ANEJO 3

INTERFERENCIAS CON OTROS PROYECTOS

El objeto del presente anejo es el de analizar las interferencias con otros proyectos en el tramo Bentaberri – Easo de la variante del TOPO.

Canalizaciones en trayecto

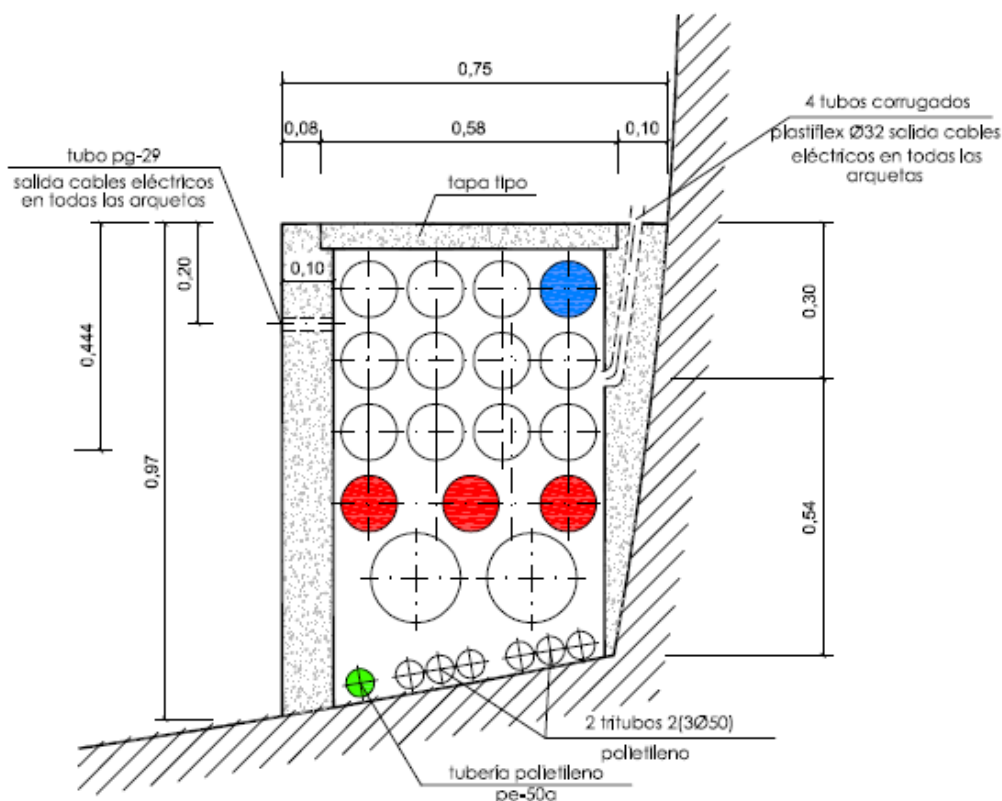
Las imágenes a continuación, muestra una propuesta de distribución de los tubos en los dados de comunicaciones. El color azul corresponde a señalización, rojo a electrificación, y verde a comunicaciones:

Señal en tramo recto de túnel

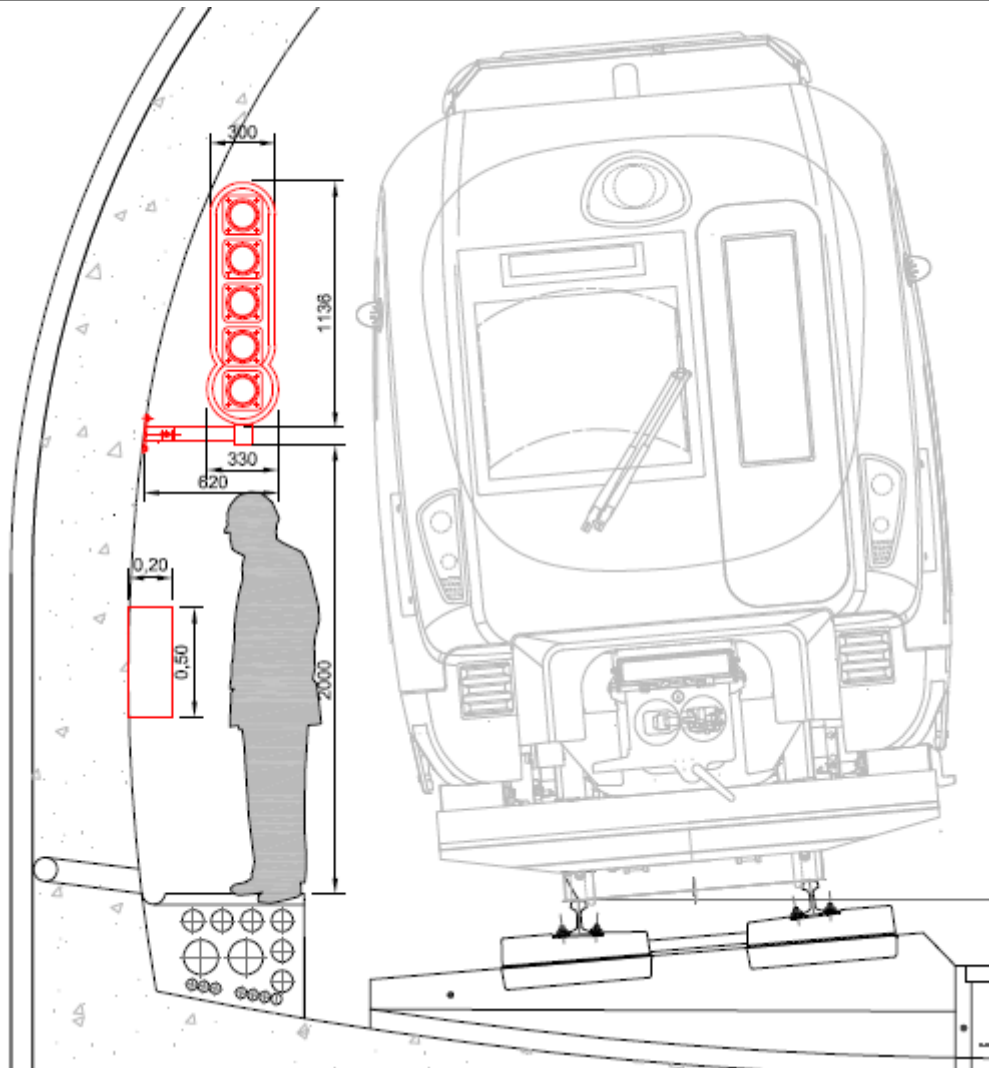
Por lo tanto, podemos concluir que, tanto en recta como en curva, existe gálibo suficiente para la instalación de las señales.

Espacio disponible

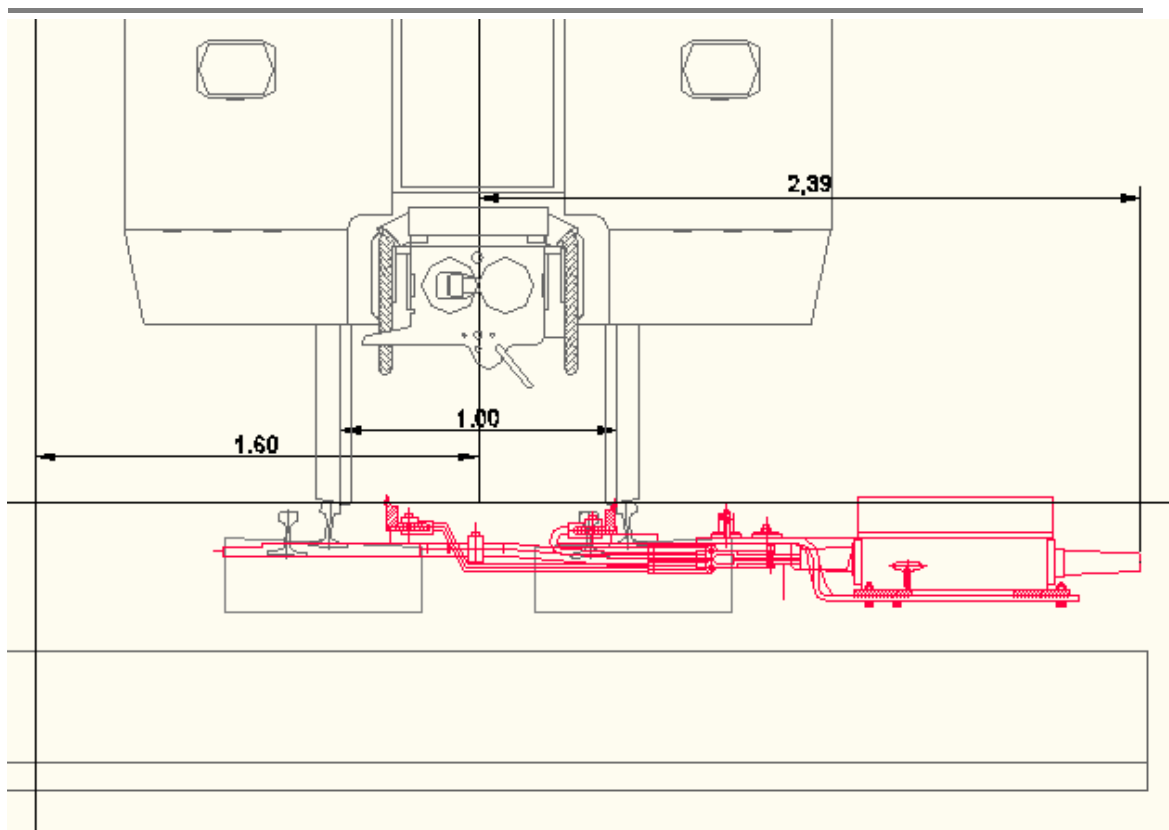
Según el proyecto constructivo, el espacio disponible entre el eje de la vía y el lateral es de 1,73 metros, o de 1,23 metros entre la cara activa y el dado de comunicaciones.

En el caso de los accionamientos de vía tendremos que tener en cuenta una distancia aproximada de 2,4 metros desde el eje de la vía hasta la pared del túnel para poder instalar los motores en la vía. En la siguiente ilustración se representa la inscripción del motor en la vía:

Esquema típico de inserción de motor lateralmente

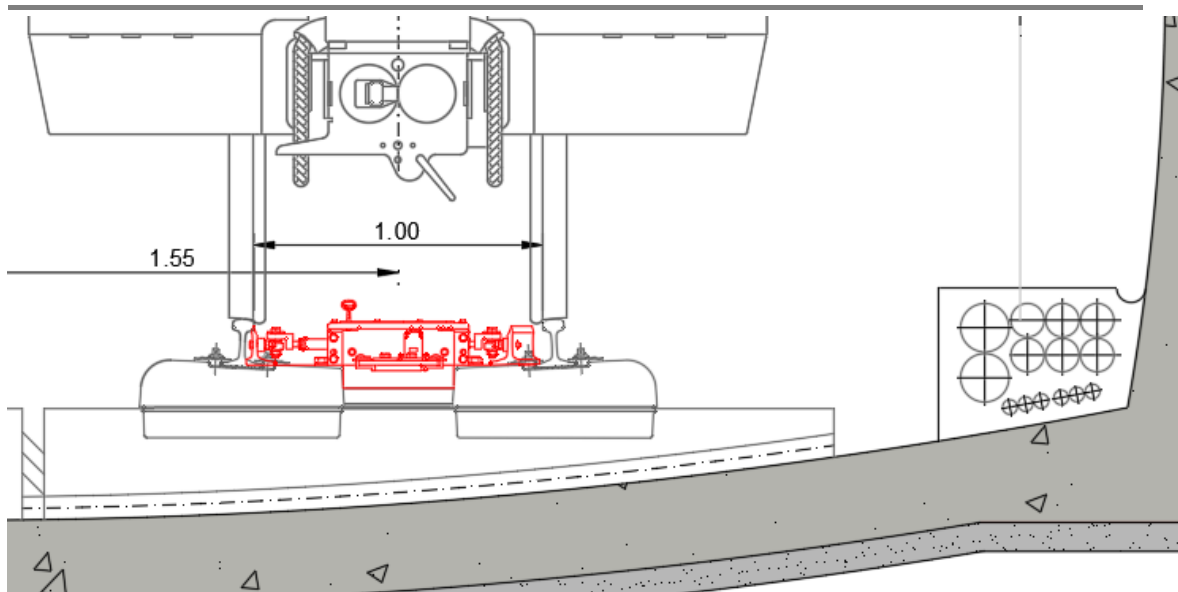
Los motores, desde la cara activa del carril hasta el final de la propia caja del motor (donde se encuentra toda la electrónica y mecánica), tiene una medida aproximada de 1,55 metros, que corresponde a la caja del motor, la bancada, y parte de la barra de tracción y comprobación, por lo que no se podrían instalar ya que no hay hueco suficiente.

Por lo tanto, las posibles soluciones a adoptar son:

- Motores entrevía
- Recortar dado comunicaciones
- Motores medidas especiales

Viaducto de Loiola

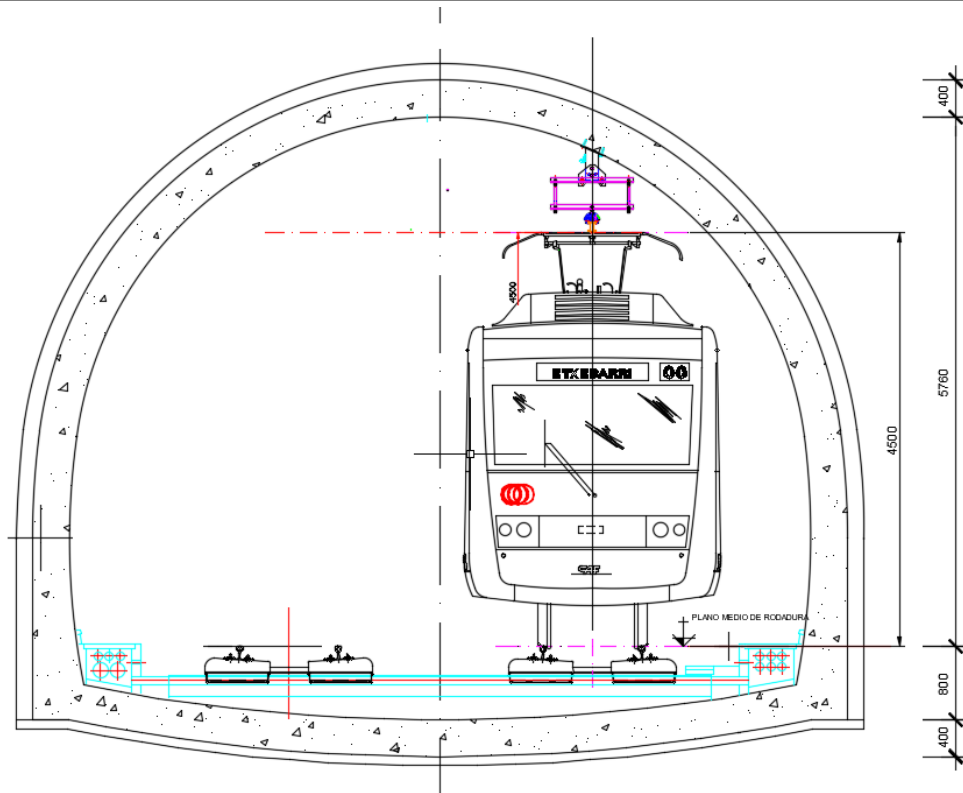
Otra posible alternativa, consiste en una modificación de las barras de accionamiento y comprobación, para poder insertar el motor en espacios reducidos, como se hizo en el viaducto de Loiola, donde el espacio útil disponible rondaba los 1100mm.
